ÉSZREVÉTELEK A KÖZLEKEDÉSBIZTONSÁGI SZERVEZET

ZÁRÓJELENTÉS-TERVEZETÉRE

2007-335-4

CORVUS CORONE MK II

1/a – A hátsó tolórúd kihajlása

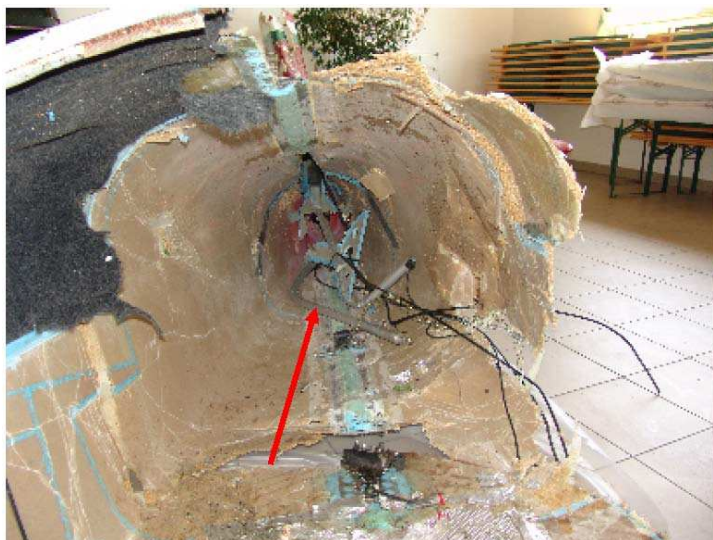
A VB figyelmen kívül hagyta azt a tényt, amelyet fényképek is bizonyítanak, hogy a magassági kormányrendszer tolorúdjai **kihajlási igénybevételből** eredő mechanikai deformáció következtében károsodtak. Az 1 / a és b számú ábrák mellékelt fényképeken, mely 2007. augusztus 6-án készült a jakabszállási hangárszemle napján láthatók a deformációk, és a tolorudak harmonikaszerű gyűrődései. Ilyen mértékű kihajlás és az azzal együtt járó **harmonikaszerű meggyűrődés** még a kormányrendszer repülés közbeni

túlterhelése esetén sem léphet fel, mivel ebben az esetben a leszakadó magassági kormány húzásra terheli a rudazatot.

A Vb továbbra is úgy véli, hogy a kormánylap szinte érintetlen, ép volta, valamint a bekötővasalások egyöntetű, kifelé történő elhajlása valószínűsíti azt, hogy a kormánylap a levegőben vált le a vízszintes vezérsíkról. Az észrevételező a kormánylapot mozgató tolorudak deformációiból arra következtet, hogy a kormánylapnak a levegőben történő leválása kizárható. A Vb azonban úgy véli, hogy a roncsolódó törzs belsejében létrejött deformáció eredete nem lehet az első és a hátsó rúdszakaszokat terhelő két-két csukló hatása. Különösen azért nem, mert a tolorudak gyűrt szakaszai - az észrevételező véleményével ellentétben - kizárják a két pont közötti, kizárólag axiális terhelés hatására létrejött deformáció lehetőségét.

Rudak kihajlása kapcsán ismert az a körülmény, hogy az összerogyó rúd tengelye - állandó keresztmetszetű rúd esetén - az axiális terhelést szolgáltató két csukló között (egészen a rúd megrogyásáig) növekvő amplitúdójú, de tökéletes sinus-görbe (gyűrődés nélkül), lásd 1/a ábra: a hátsó tolorúd kihajlása. Az észrevételezővel ellentétben a meggyűrődésnek nem alapvető feltétele a rudazat axiális terheltsége; a meggyűrődés kizárólag külső nyíró-terhelés (és az abból származó hajlítás) hatására jöhet létre. Ezt becsapódáskor a darabokra törő-szakadó törzs bármelyik része gyakorolhatta (pl. a kabin, lásd 10. észrevétel 1/b ábra: Az első tolorúd kihajlása), de működhetett a talaj deformáló hatása is.

A tolorudak károsodásai nem kizárják, hanem inkább valószínűsítik, hogy a kormánylap a levegőben szakadt le. A Vb úgy véli, hogy a levegőben történő leválás valószínűségét a bizonyosságig erősíti a 103. észrevétel (90. old).

3-as számú ábra – Az Mk I változaton kísérleti jelleggel alkalmazott „flatter-súly”

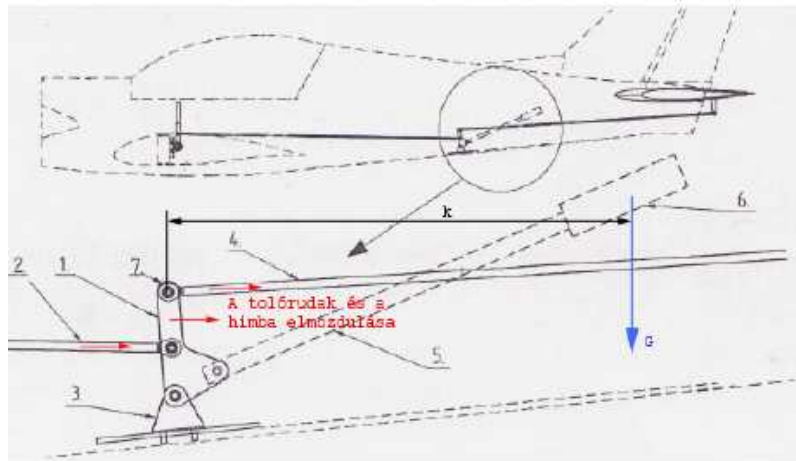
11. A VB-nek **téves információi állnak rendelkezésre azzal kapcsolatban**, hogy ez a szerkezeti elem a típus korábbi változatain rendszeresítésre került. A Corvus Aircraft Kft alkalmazásában álló **egykori főmérnök (xxx xxx) javaslatára** került beépítésre ez a súly, aminek valós funkcionalitását később átgondoltuk és azt feleslegesnek ítéltük meg, mert ennek az elemnek a flatterrel kapcsolatos jelenségekkel kapcsolatban nincsen valós szerepe, amit számításokkal és berepülésekkel támasztottunk alá. A 3-as számú ábra a szerkezeti súly mechanikai hatását is bemutatja, miszerint ha a magassági kormány húzott helyzetben van, az elem nem tehermentesít, hanem tovább terhel. A forgáspontra a súlyerő által kifejtett nyomatéka ($M = n \cdot G \cdot k$) a tolórúd rendszer további hátrahúzását igyekszik elősegíteni, így még kormányerő csökkentő vagy ún. TM elemként sem funkcionál. A vezérlési rendszerekbe beépített súlyterheléseknek szerepei nem a flatterrel kapcsolatos jelenségekkel függ össze, hanem a túlterhelés és annak megváltozásainak a kormányerőre gyakorolt hatásával. A kormánylapok flatter típusú lengéseinek elkerülésére a kormánylapok előtti kilépőél optimális kialakításával (ne legyen helyi áramlás leválás, örvényzóna), és ha szükséges a lapok belépő élébe elhelyezett ún. kiegyenlítő súlyokkal (reakció nyomatékkeltés a forgáspontra, csillapító hatás előállítás) van lehetőség.

Ez a megoldás kizárólag az Mk I első prototípusán volt csak alkalmazva rövid ideig.

11. Az azóta legyártott Mk I és II modellek egyikébe sem került beépítésre, így természetesen a típus vizsgálatnak alávetett modelljében sem volt megtalálható, így **típus engedélytől való eltérés nem történt.**

A Vb elismeri; az ún. „flatter súly” kifejezést a ZJT helytelenül használta. A vizsgált légijármű elődjének konstruktőrével folytatott megbeszélés nyomán a Vb a „kiegyenlítő súly” megnevezést tartja helyénvalónak. Ezen alkatrész elsődleges funkciója ugyanis a kormánylap kiegyensúlyozása, vagyis szerepe azonos az egyéb szerkezeti megoldások révén történő kiegyensúlyozással. A szerkezetnek ennél fogva döntő

szerepe lehet olyan kapcsolt mozgások megelőzésében, mint amilyen például a törzs lengése folytán előidézett kormánylap-szögelfordulás. A farok-lobogással kapcsolatos szerepe a szerkezetnek ezért vitathatatlan.

Az a kiegészítés pedig, miszerint a fenti kitélt az észrevételező *„számításokkal és berepülésekkel támasztotta alá”*, a Vb rendelkezésére álló dokumentumokban nem volt fellelhető. Az észrevételező által közölt 3-as számú ábra ugyanis éppen a kiegyensúlyozó szerepet hagyja figyelmen kívül; alaposabb dokumentum elkészítésének nehézségeire pedig Dr. Rácz Elemér/Varga László/ Varga László REPÜLŐGÉPEK SZERKEZETE ÉS RUGALMASSÁGA című könyve utal és állítja, hogy *„A lobbogás jelensége ... számításal nemigen követhető.”*

6-os számú ábra – A vizsgált próbatestet méretei

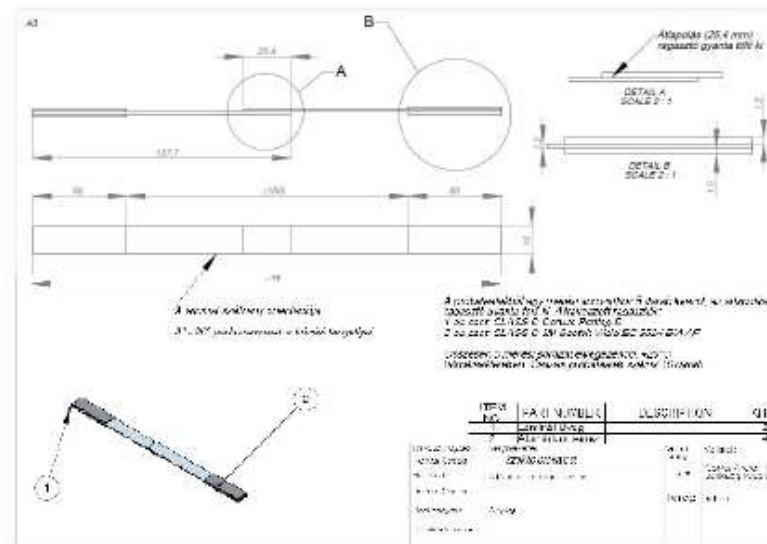
14. Laboratóriumi anyagvizsgálattal, légerőtani és szilárdsági kalkulációval igazolható, hogy a szárnyon még kritikus felhajtóerő érték esetén sem lép fel a felületre vonatkoztatott akkora felületi nyomás, ami az egymással ragasztott kapcsolatban levő szerkezeti elemeket képes lenne egymáson lefejteni. A 6-os számú mellékelt ábrán az a szabványos próbatest látható, amin a ragasztó anyag (3M EC 3524 B/A) lefejtő szilárdsági értékét a Budapesti Műszaki Egyetem Gépészmérnöki Kar Polimertechnika Tanszék akkreditált laboratóriumában vizsgáltattunk be. A vizsgálati jegyzőkönyvet 1-es számú mellékletként csatoljuk. A jegyzőkönyv szerint bizonyított tény, hogy a vizsgálat során az átlagos tönkremeneteli szakítóerő értéke $F=1381,1$ N szobahőmérsékleten és nagyon lényeges ez a szám alig változik, ha a hőmérséklet $+60^{\circ}\text{C}$, tehát a ragasztó az üzemeltetés során melegebb nyári napokon sem veszít szilárdságából, téli napokon pedig még nagyobb szilárdságot mutat. A próbatest méreteiből adódóan kijelenthetjük, hogy a csúsztatási vagy lefejtési zóna az átlapolt (ragasztott) részen található. Ennek felülete a következőként számítható:

14. Vizsgáljuk meg azt a felületet, amelyen csak a főtartó van ragasztással a héjhoz rögzítve, de ugyanúgy az **FY(6g)=12375 N** értékű légerőt felhasználva (természetesen a valóságban ekkora erő nem ébred a főtartó ragasztott részein, mert ebből a héjak is visznek el feszültséget):

Laboratóriumi mérések és a jelen közölt számítás illetve a Corvus Corone Mk II típusdokumentációjának III. fejezet 8. oldalán található légerő kalkuláció a szárnyra vonatkozó objektív tényeit alapul véve bizonyítható, hogy **nem lépett fel akkora légerő, ami a héj és a főtartó elválását eredményezte volna**, még abban az esetben, sem ha a pilóta tartós, 6g túlterhelésű manővert hajtott volna végre.

A szárnyhéj és a főtartó elválását a szárny belépő élét érő rendkívül nagy erőhatás okozta a becsapódáskor. Ugyanakkor megjegyzendő, hogy egy esetleges héj leválás csak a felső szárnyhéj esetében lehetséges, az alsó héj esetében nem (nyomott oldal.)

A típusdokumentáció III. fejezet 8. oldalán található és repülőgépek tervezésében szokatlan számítás (a Schrenk-féle eloszlás helyett trapéz-alakú eloszlás, hajlító nyomaték csak a szárnytőre számítva) a terhelő légerő és a maximális ébredő hajlító nyomaték tekintetében adhat nagyságrendben közelítő, becslésre alkalmas értéket, azonban a szárnyhéj és a főtartó elválására tekintetében nem alkalmazható.

Nem alkalmas a hivatkozott számítás a törés bekövetkeztének meghatározására sem, mert a típusdokumentáció – amint azt a Típusdokumentáció III. fejezet 9. oldal

7-es számú ábra – A VB által feltételezett szárny felhajlás fontosabb méretei (értékek milliméterben)

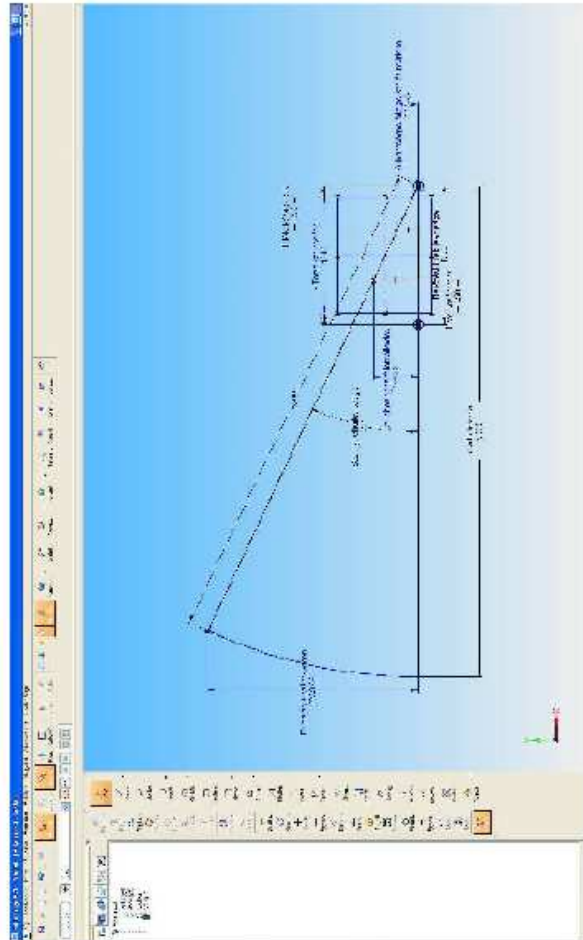
Társaságunk több alkalommal jelezte a KBSZ szakértőinek és a vizsgálatban résztvevőknek, hogy látogassanak el a cég gyártócsarnokaiba és részletesen tanulmányozzák a konstrukciót. Ennek megtörténte esetén, minden bizonnyal nem került volna bele a tervezett anyagba az imént leírt több szempontból is téves feltételezés. Ezzel is magyarázható, hogy az 5. számú ábrát rajzoló személy nem ismeri megfelelően a konstrukciót. Az általa leírt és

felvázolt helyzetet megfelelő méretekkel a 7-es számú ábra (jelen dokumentumban) mutatja. (Ezen kívül megemlítenéd, hogy a tanú 15°-30° felhajlást észlelt, az 5-ös számú ábra azonban 25°-30°-ot jelöl felhajlásnak.) Az ábrából egyértelműen látható, hogy a főtartónak a bennülők körzetében nincsen megfelelő felemelkedése ahhoz, hogy roncsoló hatást keltesen, csonkolja a bennülők lábait és felső testét. Így az üléseket sem képes felemelni a főtartó, mert a repülőgépben fix padlózatot ül a személyzet és állítható háttámlával szabályozható a hát helyzet dőlés szöge. A repülőgép ülés padlozata előtt a főtartó akadálytalanul mozoghat. A 7-es számú ábra 25°-os felhajlási szöghöz került kiserkesztésre, 15°-nál még kisebb értékre adódik az ülések előtti felemelkedése a főtartónak, és 30°-nál sem ér el akkora magasságot, hogy csonkolni legyen képes. A szárnyleválásnak szintén ellentmond még egy tény, amely a jakabszállási hangárszemle során derült ki. Az utas oldali ülés kárpit vágási sérülését a becsapódás pillanatában egy felnyársaló fa idézte elő, ami egyben az utas kirepülését, a főtartó sérülését és a jobb szárny leválását indította meg. Szintén a szárnyak és a törzs mechanikai egységét bizonyítja az a tény, hogy a főtartókat a sérülés egyidejűleg és beépítési helyzetében érte. Ennek tényszerű bizonyítására mellékeljük a 8-as és 9-es számú ábrán látható képeket.

Amennyiben feltételeznék a jobb szárny leválását a levegőben az szükségképen a balszárny főtartó csomópont elvesztését is jelentené, ezt viszont kizárja a balszárny szinte sértetlen kapcsolata a törzszel.

A ZJT itt idézett eseteirása a ZJT szerint egy lehetőség, mely egy sor jelenség magyarázatául szolgálhat, de támadható. Az észrevételben megfogalmazott eseteírás a Vb szerint jó vitaalapot képez, de sem a pontosított szögértékek, sem az a felvetés, miszerint az utas kirepülését, a főtartó sérülését, valamint a jobb szárny leválását egy felnyársaló fa idézte elő, nem tekinthető ténynek. Ha mégis így történt, akkor a gép ebbe a helyzetbe valószínűleg a kormányozhatatlanság miatt került. Hasonló vitaalapot szolgáltat a 100. számú észrevétel (86. oldal), melynek eseteírását a Vb szintén nem tekinti vitathatatlannak (a szárny leválása háthelyzetben). Vitát indíthat a ZJ előkészítő értekezleten felvetett eseteírás is, miszerint a botkormányval küzdő pilóta és utasa idézte elő a műrepülésszerű pályát, azonban ekkor – akárcsak a pilóta műrepülése esetén (lásd ZJT **2.1.2. Az irányíthatatlanná válás d)**) – a küzdés és a műrepülés nem ok, hanem a gép levegőben történt meghibásodásának következménye. A szakadt főtartó csonk függőleges elmozdulása a kabinban (felfelé) szintén akadályozza a botkormány előre nyomását.

Mindezek alapján a Vb továbbra is fenntartja:

15-ös számú ábra – Anyagjellemzők (nyíró szilárdság és sűrűség kapcsolata)

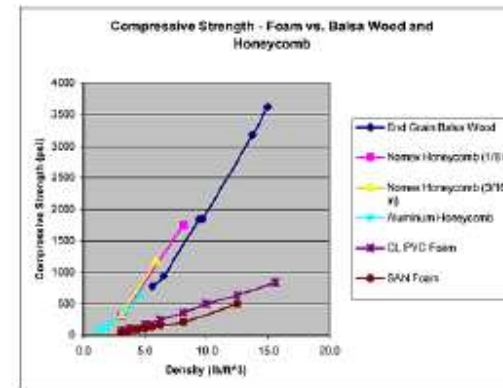
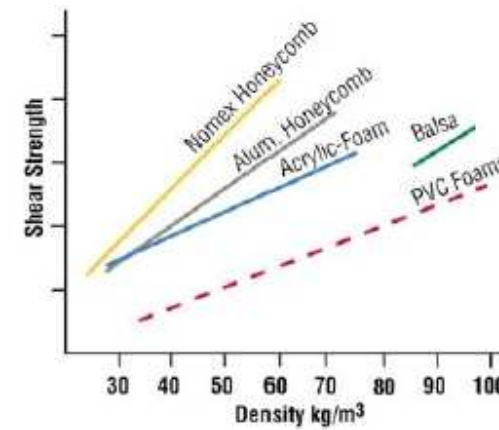
45. A következő bekezdés zavaró és alapvető szakmai hibát tartalmaz: a polimer tanszék nem akarta lebeszélni a gyárat, hiszen Ők nem voltak tisztában a próbatestek konstrukciós integrálásával. Az aramid (kevlár, nomex, stb. márkanévű) méhsejt szendvicsanyag viszont a ma ismert egyik legkiválóbb maganyag. Ha nem így lenne, nem ezt használná a teljes repülőipar, beleértve az utasszállító repülőgépgyártókat (Boeing, Airbus), és a katonai gépeket is. A 15-ös ábra összehasonlító adatokat ad különböző anyagokra:
